DELIBERAZIONE DELLA GIUNTA REGIONALE 2 settembre 2019, n. 1568

**[ID\_VIP4155] Dlgs 152/2006 ssmii LR 11/2001 ssmii- Procedura di VIA di comp. Statale relativa ad un imp. eolico da realiz. nei Comuni di Lesina ed Apricena e relative opere di connes. alla RTN da ubicare nei comuni di Poggio Imperiale e di San Paolo di Civitate, costituito da 8WTG per una potenza complessiva di 33,6 MWe - Proponente: Renvico Italy Srl Parere di competenza della Regione Puglia.**

**Parere definitivo espresso nella seduta del 18 / 06 / 2019**

Oggetto: PARCO EOLICO A LESINA ED APRICENA

Fig. 1.4 del SIA – Individuazione degli elementi di impianto su base cartografica PPTR (tutti i tematismi accesi) all'interno della AVI (linea rossa) di 12km dalle WTG di progetto

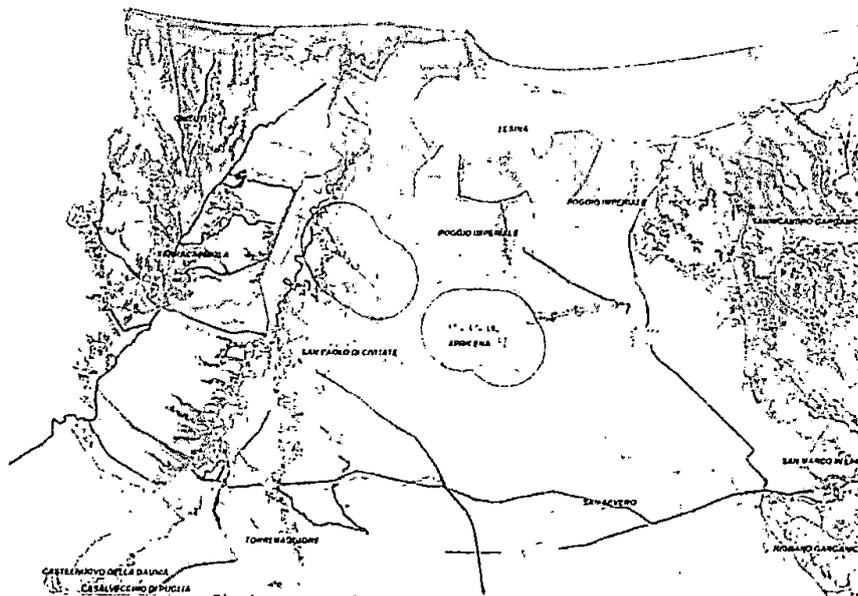
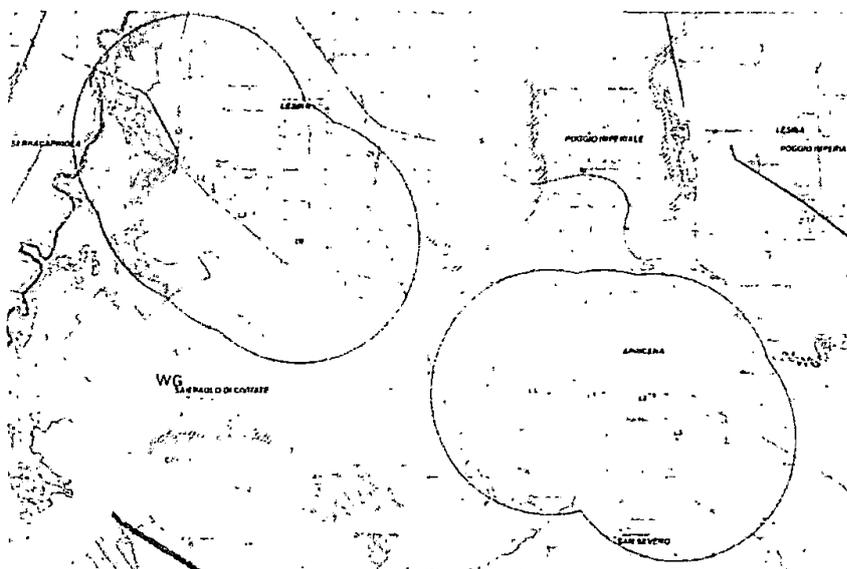
Anche se le opere necessarie alla realizzazione del parco eolico interferiscono solo in parte direttamente con le componenti tutelate dal PPTR, non si può non constatare che l'inserimento di questo tipo d'impianto andrebbe a compromettere le caratteristiche e le relazioni funzionali, visive e con particolare riferimento alla presenza del Parco Naturale Regionale del Fortore soprattutto ecologiche che caratterizzano la struttura delle figure territoriali di appartenenza (aereo generatori L1, L2, L3 ed L4).
